JY-85-3

第53条（多量の放射性物質等を放出する事故の拡大の防止）に係る

コメント回答

日本原子力研究開発機構 大洗研究所

反応度の時間履歴

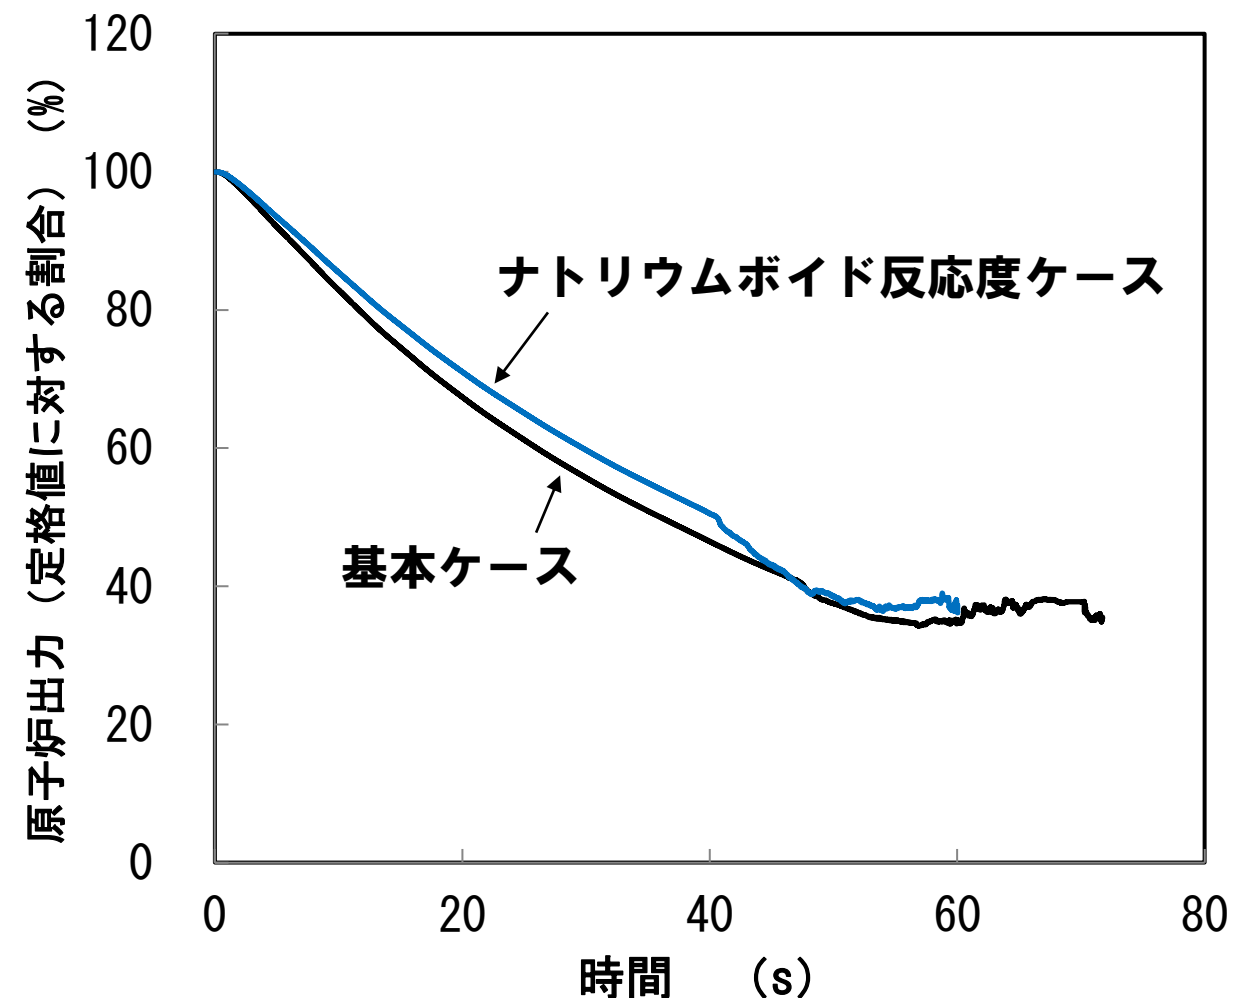
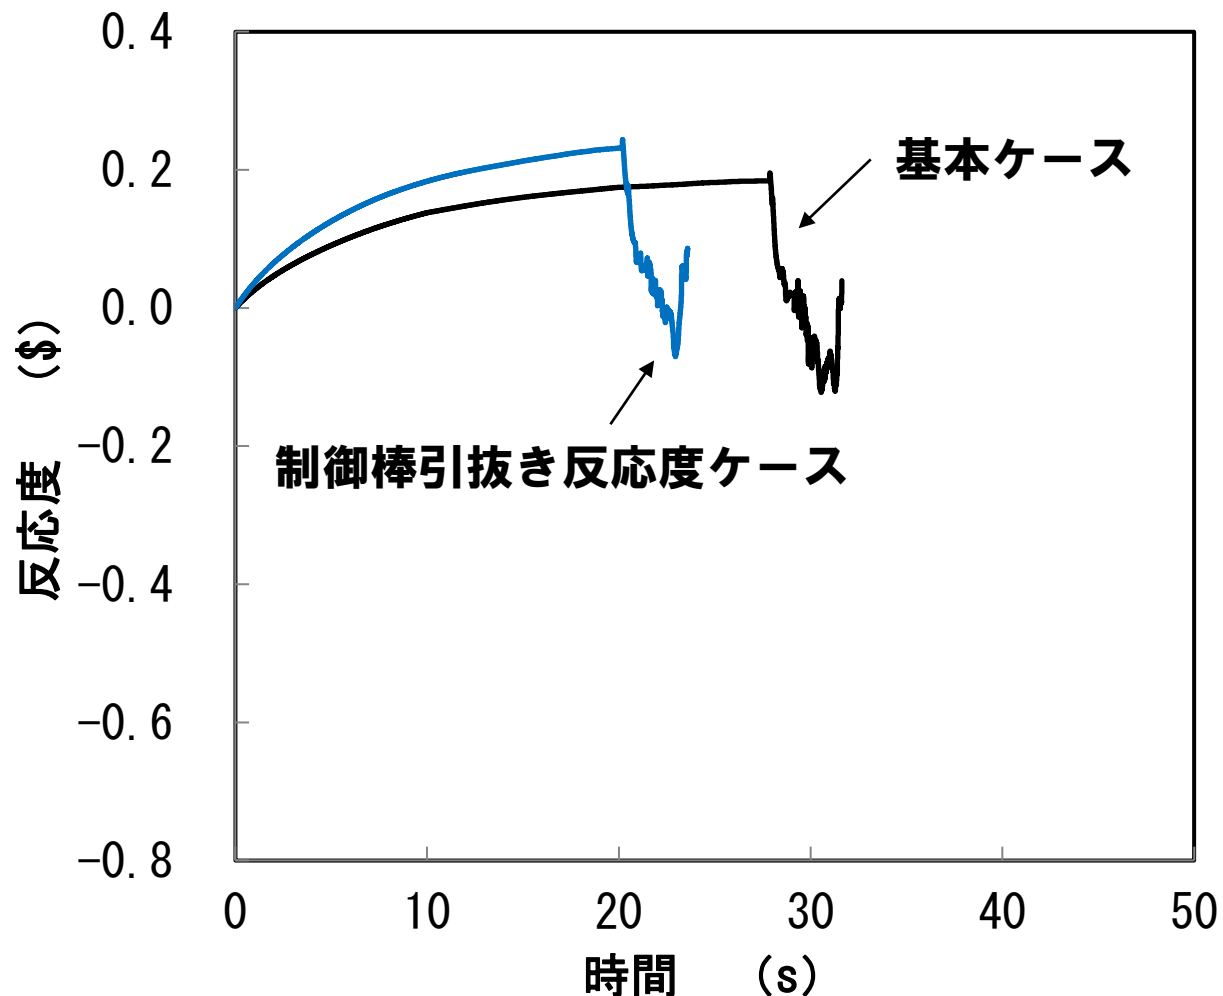
■ 不確かさの影響評価 (ULOF: ナトリウムボイド反応度ケース)

基本ケースに比べて過渡開始直後から反応度の減少が若干緩やかになり、沸騰開始時刻や燃料崩壊時刻が早くなっている。冷却材が沸騰するチャンネルの数が増加し、被覆管の溶融に至るチャンネルの数も増加するが、炉心全体では負の冷却材密度反応度及びナトリウムボイド反応度が卓越しているため、基本ケースと同様に未臨界の状態が維持される。

反応度推移に関しても大きな差はなく、基本ケースと同様、事象全体を通じて反応度は負の範囲にとどまり臨界(0.0\$)を超えることはなかった。また、損傷集合体数は基本ケースの2集合体に対して、ナトリウムボイド反応度ケースでは5集合体となっているが、その内の3集合体は被覆管が溶融に至っただけで燃料は流動化していない。炉心全体の燃料分布は基本ケースと大きく変わらず、遷移過程の事象推移に大きな影響を与えることはない。

反応度の時間履歴

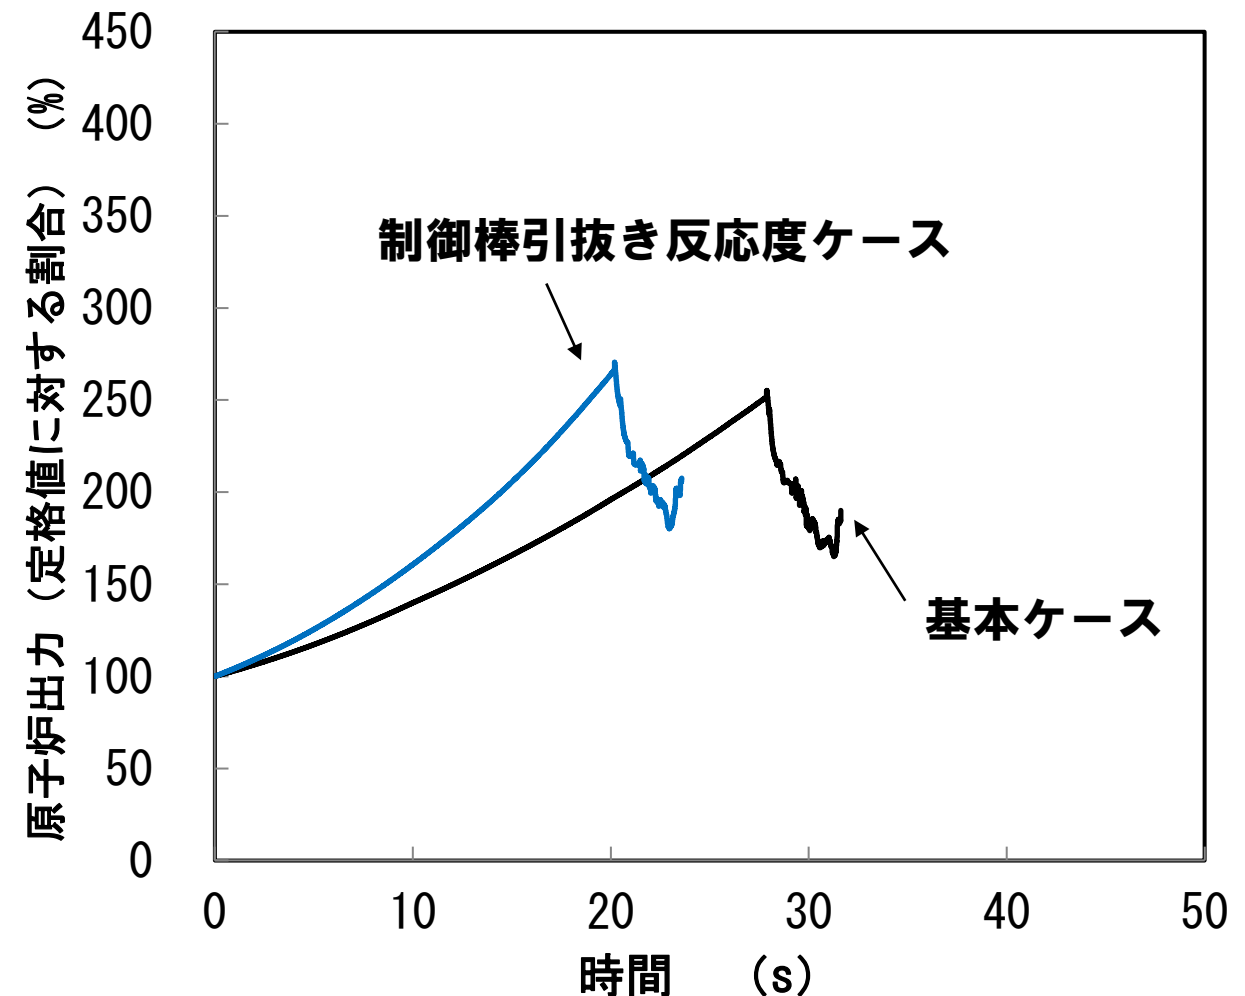
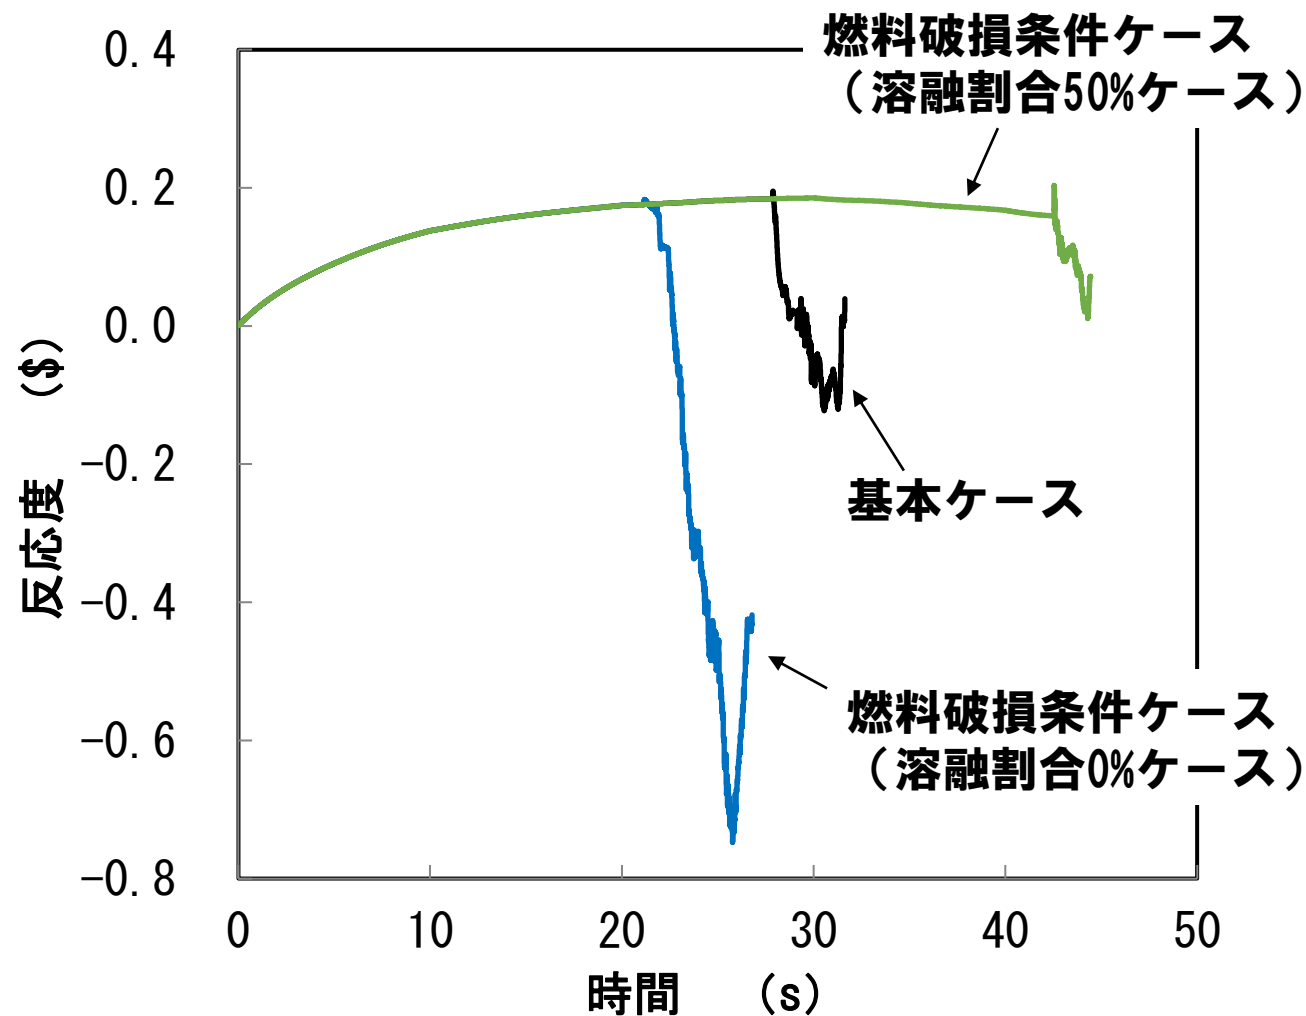
■ 不確かさの影響評価 (UTOP: 制御棒引抜き反応度ケース)

制御棒引抜き反応度ケースについては、過渡開始直後から反応度の増加率が上がり、燃料要素の破損時刻が早くなっている。しかしながら、損傷集合体数は基本ケースと同様に2集合体だけであり、破損後の推移も大きな違いはなかった。

事象進展が速くなり、最大反応度や最大出力が増加したが、最大出力は定格出力に対して約2.7倍程度、最大反応度は約0.244\$と基本ケース(最大出力は定格出力に対して約2.5倍程度、最大反応度は約0.195\$)と大きな差はなく、即発臨界(1.0\$)を超えることもなかった。また、損傷集合体数も基本ケースと同じ2集合体だけであった。後続の遷移過程の事象推移にも大きな影響を与えることはない。

反応度の時間履歴

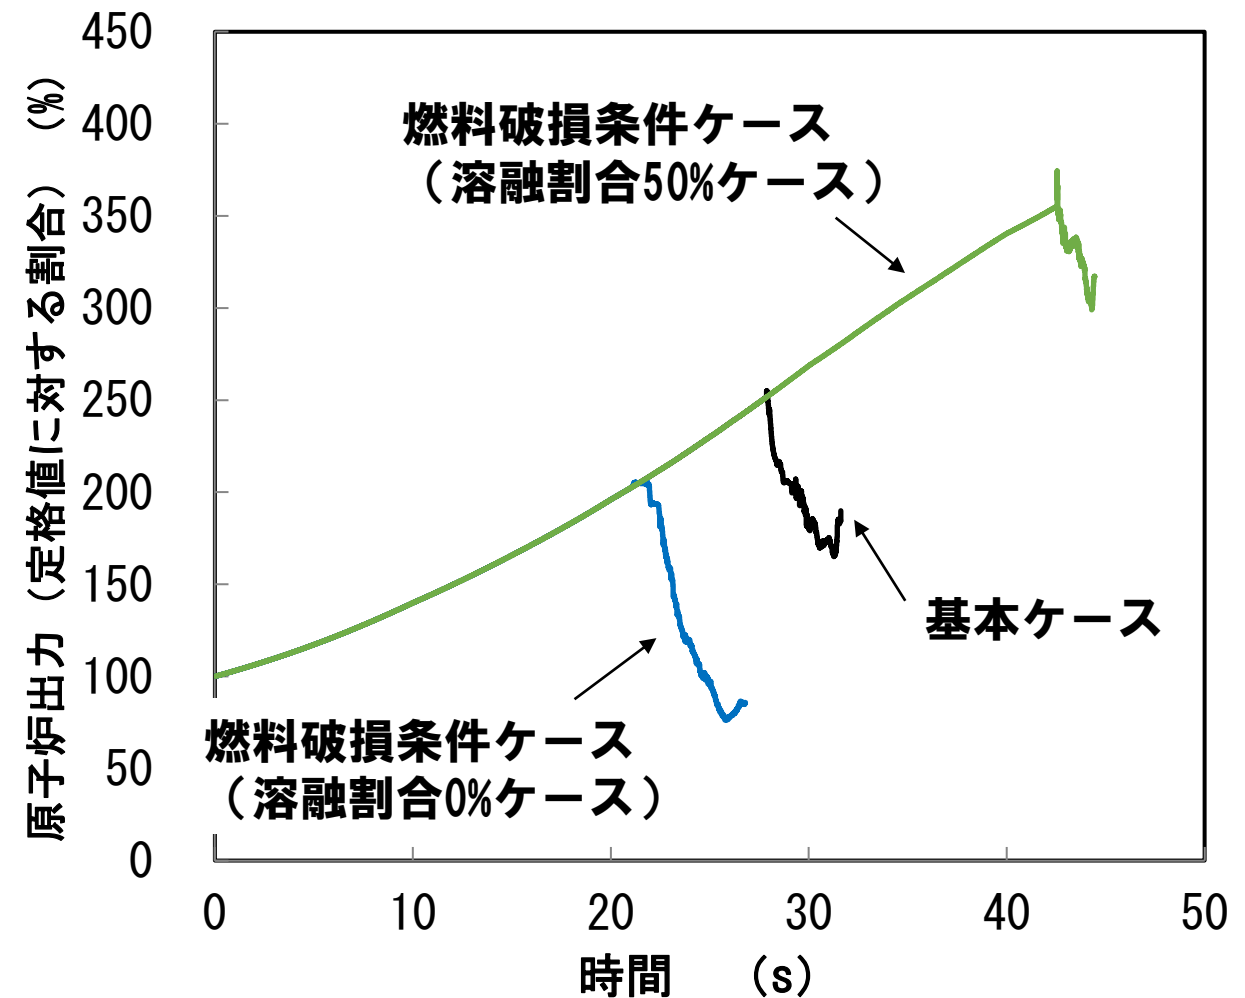
■ 不確かさの影響評価 (UTOP: 燃料破損条件ケース)

溶融割合0%ケースでは燃料の破損の同時性が高まり、基本ケースに比べて損傷集合体数は増加した(10集合体)。破損時の燃料溶融割合が減少したことで、破損直後の燃料移動反応度は基本ケースに比べて小さくなるが、損傷集合体数が増加したことによって結果的に燃料移動反応度は基本ケースよりも大きくなっている。破損時の燃料はほとんどが未溶融で流動性が低いため、炉心全体の燃料分布は基本ケースと大きく変わらず、遷移過程の事象推移に大きな影響を与えることはない。

溶融割合50%ケースでは破損時刻が大幅に遅れ、基本ケースに比べて最大出力が増加しているが、それでも定格出力に対して3.8倍程度であった。破損時の燃料溶融割合が大きいことから、破損時に燃料要素内の燃料集中による反応度の増加が見られるが、最大出力反応度は0.203\$と基本ケースと同程度であった。また、損傷集合体は1集合体だけであった。

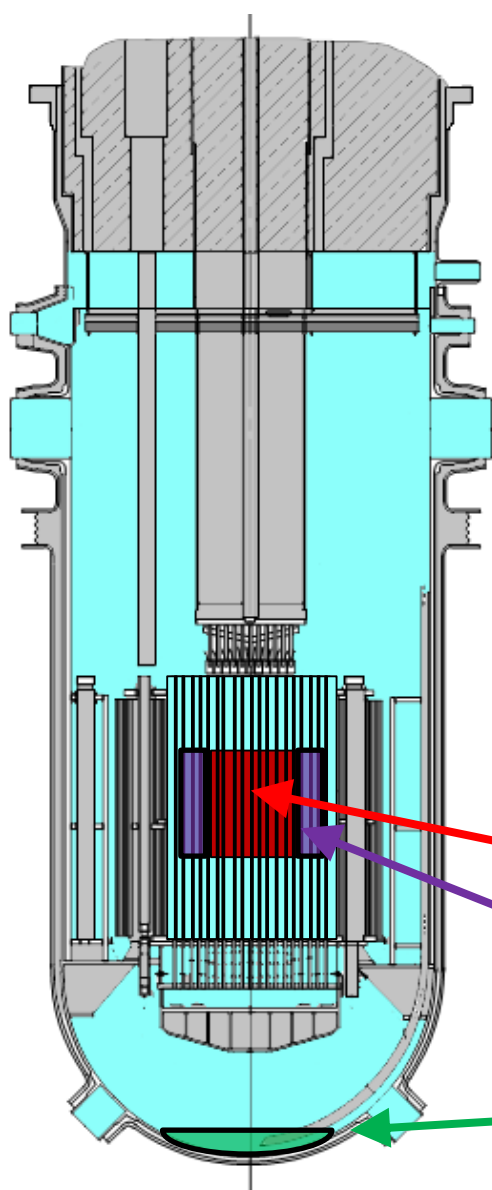
2. 損傷炉心物質の炉心からの流出の不確かさ

- 下部プレナムへの損傷炉心物質の流出量は流出タイミングに依存

□ 流出タイミング①：基本ケースとして想定したもの

- ✓ 損傷炉心物質が崩壊熱によって徐々に溶融する状況で、溶融した損傷炉心物質が制御棒下部案内管を通じて順次下部プレナムへ流出する場合

- 溶融した残留炉心物質は制御棒下部案内管を通り下部プレナムへ流出するが、炉心に残留する燃料の量が初期燃料インベントリ（以下「インベントリ」という。）の約50%を下回ると、発熱と炉心周辺構造への熱損失がバランスして燃料はそれ以上溶融しなくなり、下部プレナムへの流出は停止
- この場合、下部プレナムに移行可能な溶融燃料はインベントリの約30%

□ 流出タイミング②：損傷炉心物質の炉心からの流出の不確かさを考え、下部プレナムへ流出し得る燃料量を最大限見積もる想定

- ✓ 損傷炉心物質が溶融開始後も炉心内にとどまり、溶融量が蓄積した後下部プレナムへ流出する場合

- 炉心物質の溶融量の増加と炉心物質の温度上昇の結果として炉心周囲への熱損失が増加し、崩壊熱の低下も重畳して、ある値以上は溶融量が増加しなくなる。
- 炉心物質の炉心における最大溶融量として得られたインベントリの約70%が損傷炉心物質の炉心からの流出量の不確かさの上限

デブリベッド最高温度の履歴

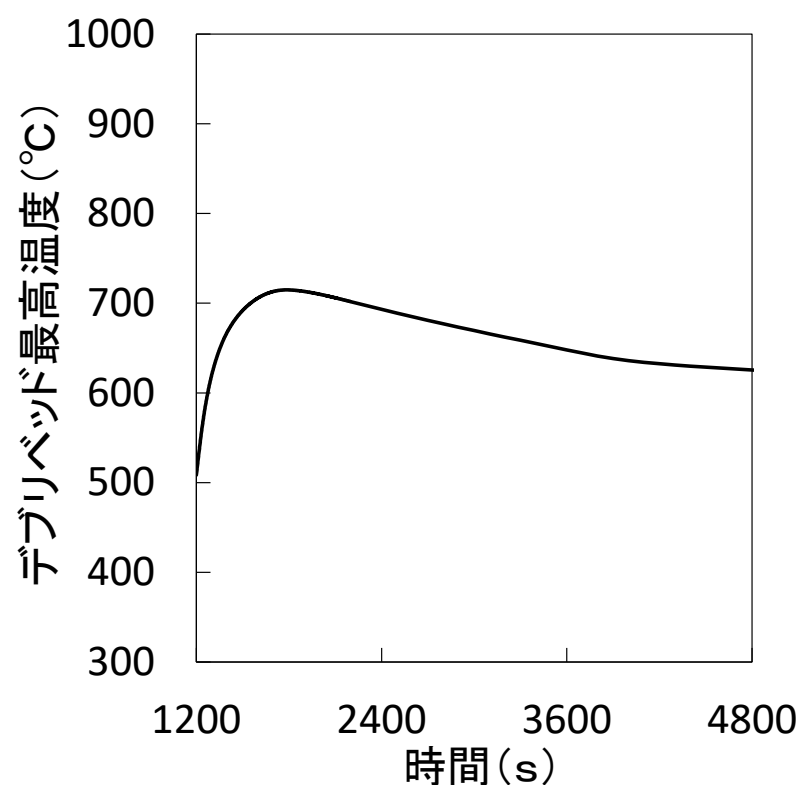
3. 損傷炉心物質の炉心からの流出の不確かさの影響評価

- デブリベッド最高温度は約1800秒後に約720°Cまで上昇し、その後は崩壊熱の減衰と共に低下する。
- デブリベッドにより高温条件（最高温度約720°C）となる原子炉容器底部の鏡板では、原子炉容器自重、ナトリウム重量、及びデブリベッド重量により発生する応力は2.8MPa（1次応力）であり、SUS304について900°Cを超える温度条件で得られているクリープ試験結果に対しても有意に小さくクリープ破断は発生しない。

CORECT-II試験装置の概念図

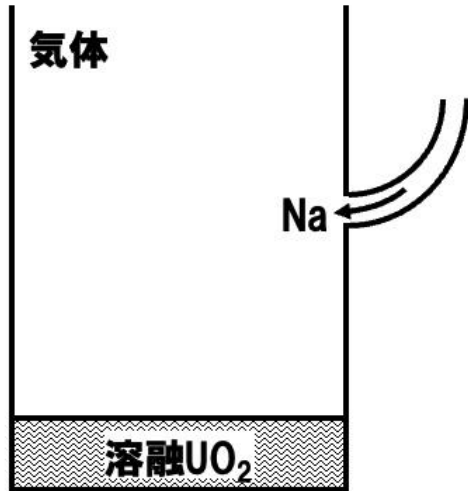
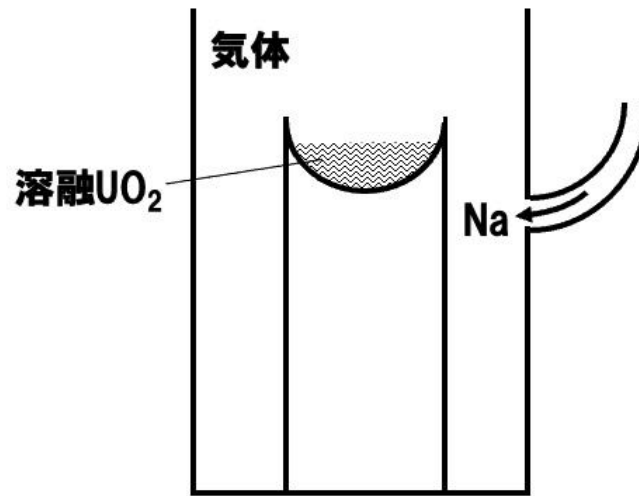
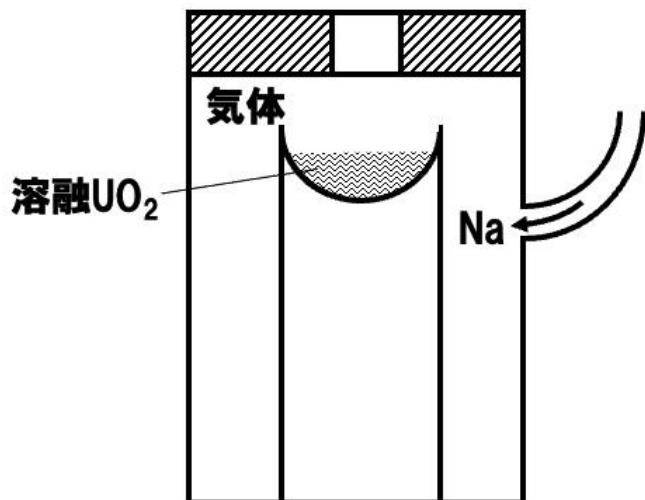
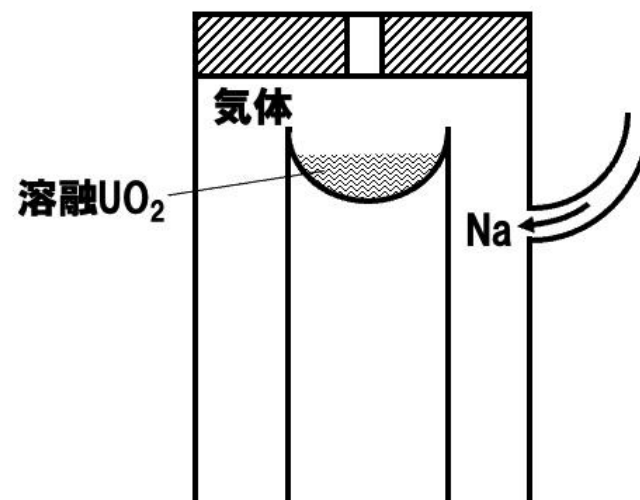
- 大きな圧力ピークが測定されているのはCORECT-II試験のケース21の約12MPa、ケース18の約7MPa、ケース12Bの約6.6MPaである。
- 前者2つの試験ケースは閉じ込められた狭い空間内に強制的にナトリウムを注入したモードIII、ケース12Bは高温融体上にナトリウムを注入する試験であり、いずれの試験も炉心周囲で発生するFCIの発生状況を模擬した試験には該当しない。

FARO-TERMOS試験装置の概念図

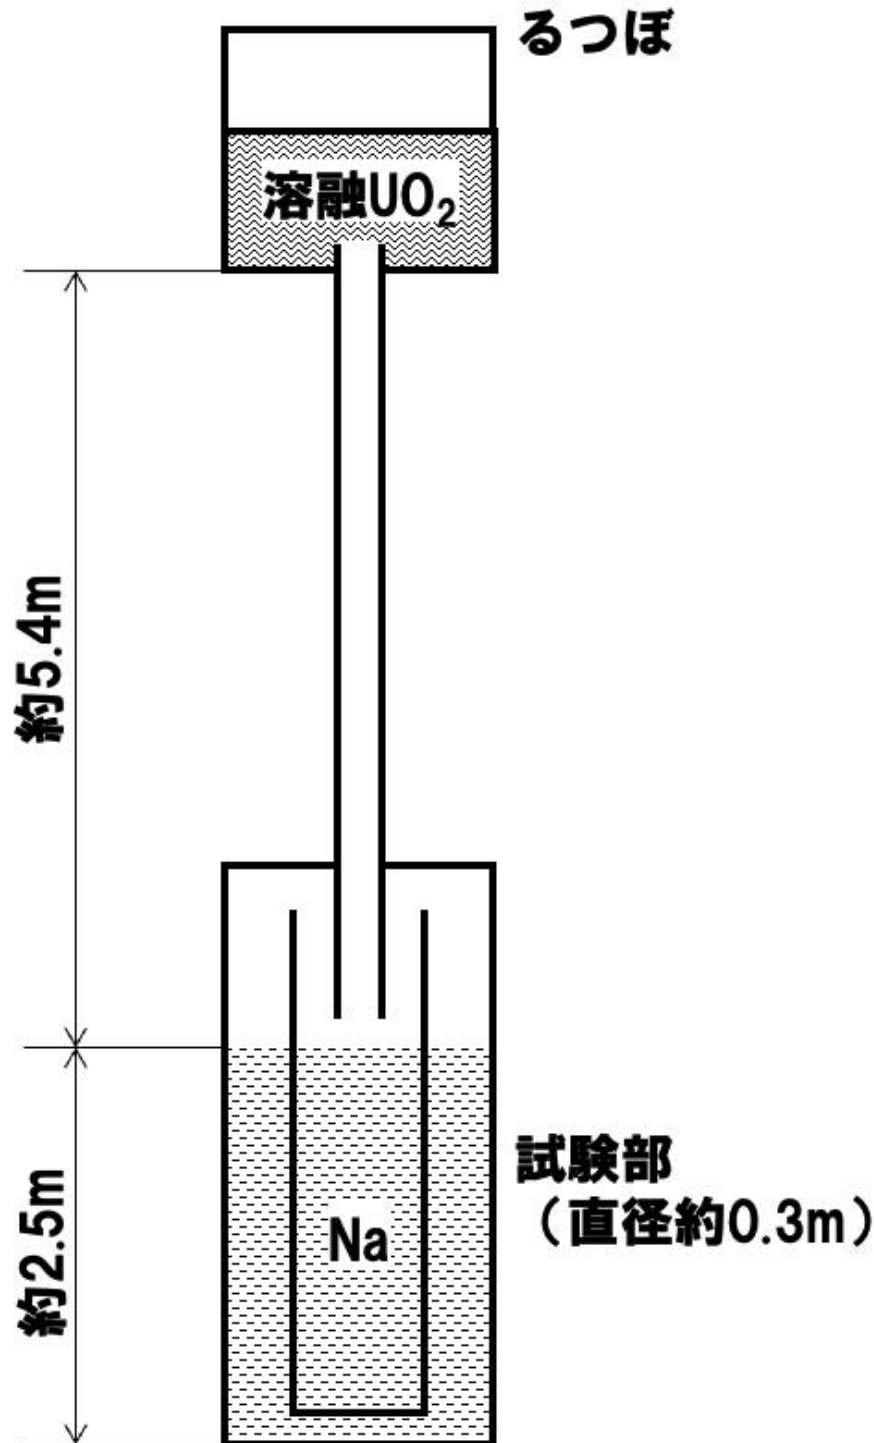
- FARO-TERMOS試験においても約6MPaの圧力ピークが測定されている。
- この試験は約140kgの溶融UO₂を5mの高さからナトリウムプール中へ落下させた試験であり、炉心内の局所的なFCIの知見として用いるには適切ではない。
